## RESOLUCION N.<sup>º</sup>

### POR MEDIO DE LA CUAL SE OTORGА UN PERMISO DE OCUPACIОN DE CAUCE Y SE TOMAN OTRAS DETERMINACIONES

Que una vez evaluada la información aportada por el usuario en estudio, relacionada con la fuente a intervenir, se generó el Informe Técnico N° **IT-07558-2025** del 26 octubre de 2025, dentro del cual se formularon las siguientes observaciones y conclusiones las cuales son parte integral del presente acto administrativo:

Figura 3-7. Delimitación de una subcuenca afluente de la quebrada "Sin Nombre"

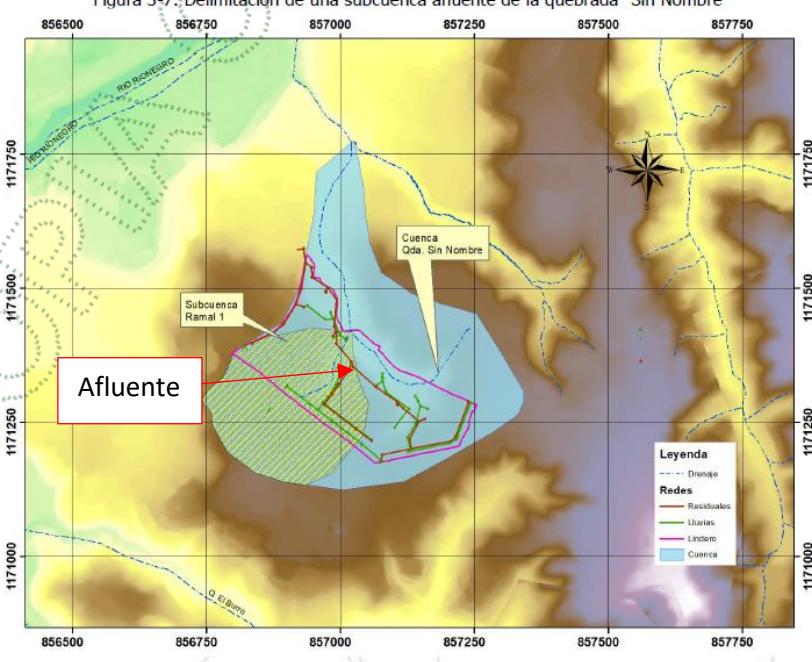
Usando el método de rendimientos hidrológicos, y dado que esta cuenca 2, tiene las mismas características fisiográficas y por similitud hidrológica, se obtienen los caudales diseño de la cuenca pequeña que están agua abajo del cruce del viaducto (Ec. 19). Con el valor del área grande = 0.1904 km<sup>2</sup> (A), área pequeña = 0.06612 km<sup>2</sup> (a).

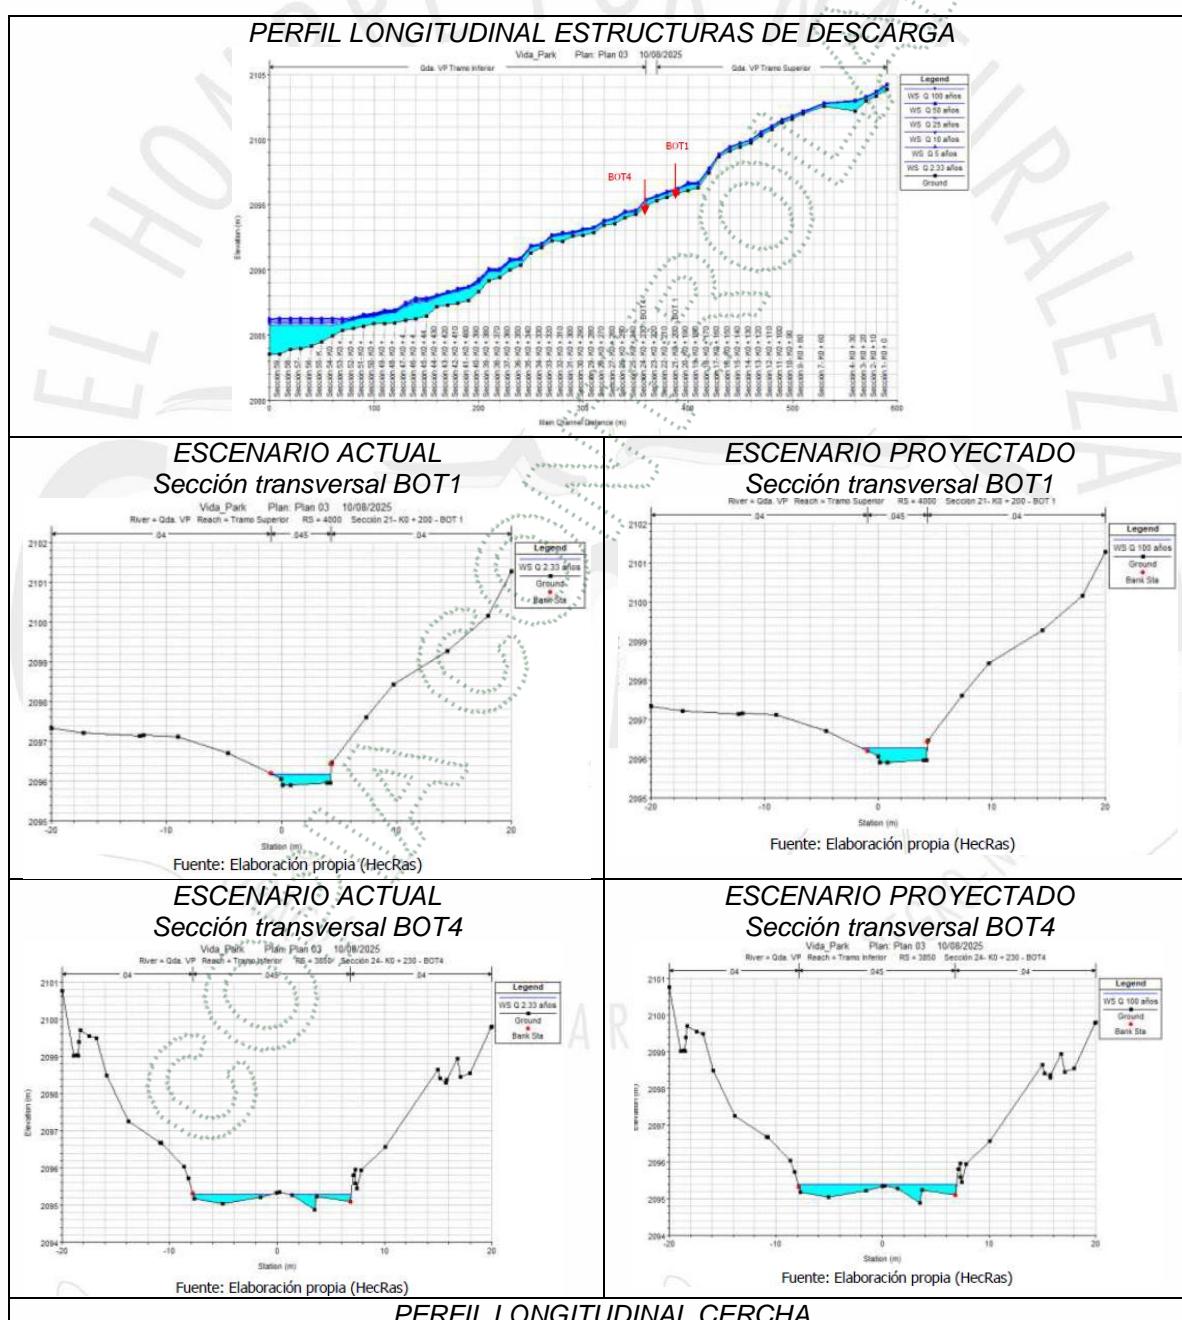
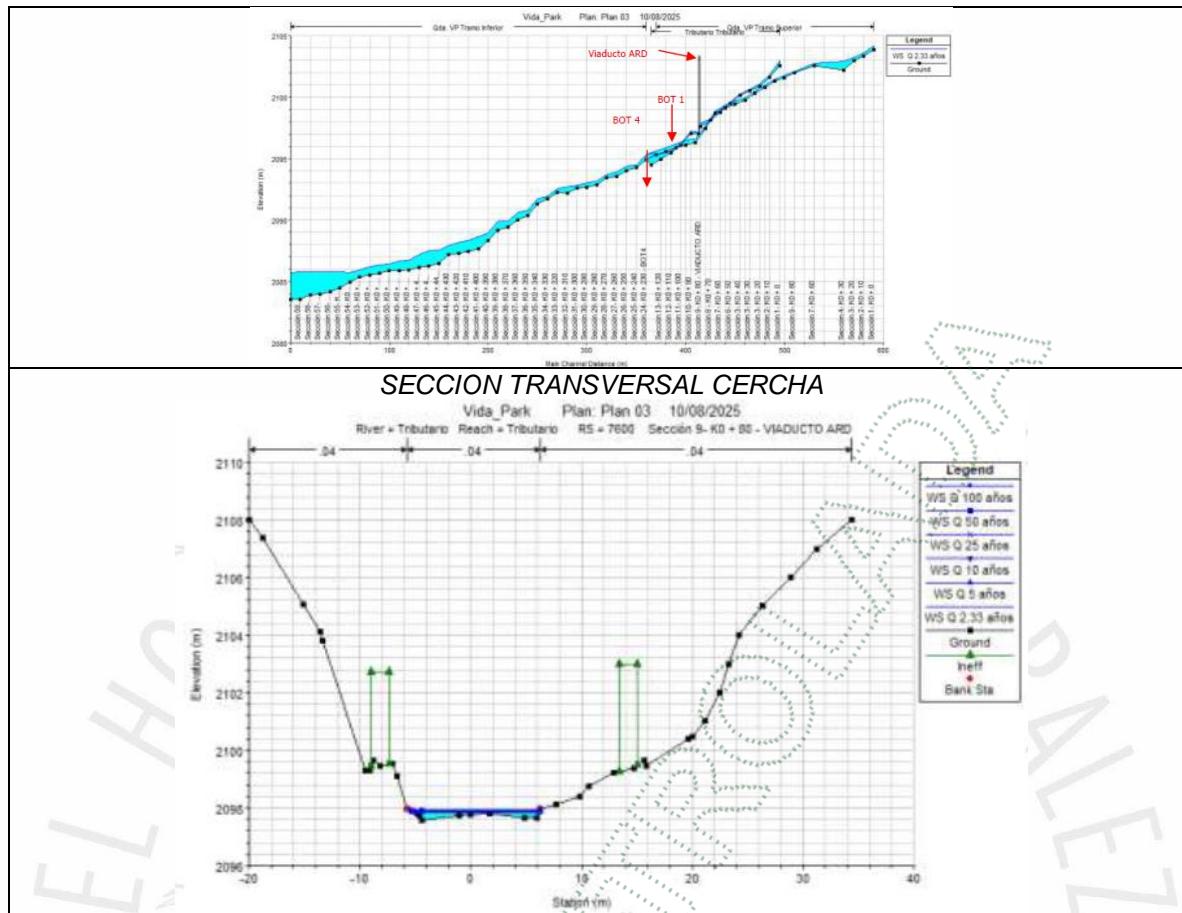
Se realiza la simulación hidráulica para el escenario actual y proyectado para la fuente hídrica.

Con la implementación de las obras tipo estructuras de descarga se genera la recolección del agua producto de la precipitación que actualmente discurre en la cuenca donde está implantado el proyecto. Debido al cauce tan ancho de la fuente hídrica, que corresponde a una zona húmeda se genera una zona de amortiguación para el caudal de descarga.

Respecto a la estructura tipo cercha, según lo observado en la sección transversal de la simulación hidráulica, los apoyos estarán ubicados por fuera de la mancha  $T_r=100$ años.

Ilustración 1 Registro de campo.

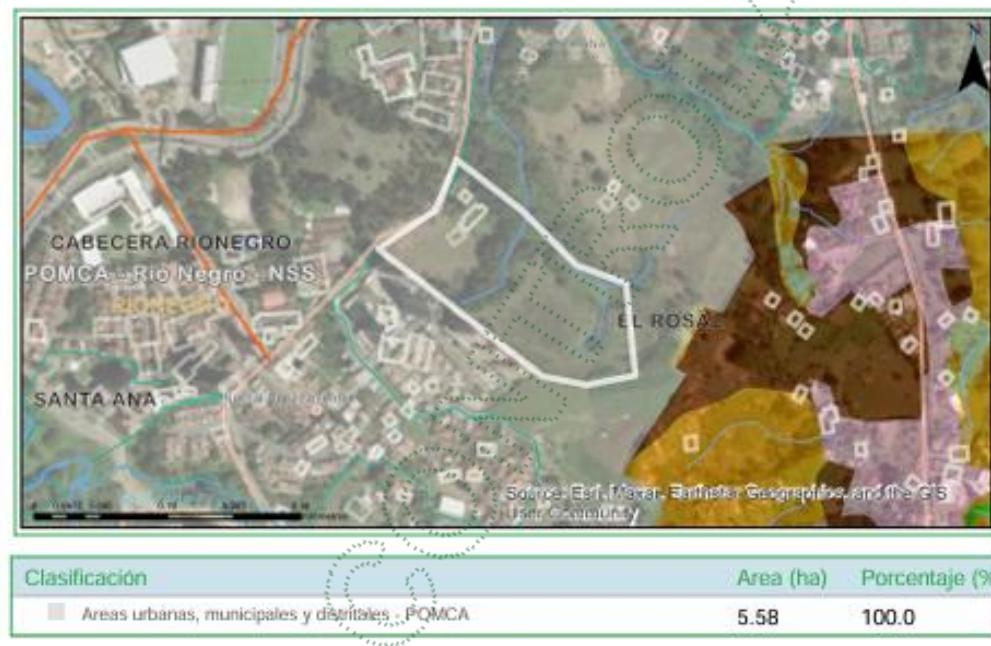
En el recorrido se puede observar que donde se proyecta la implantación de las obras tiene una cobertura tipo pastizales cortos.
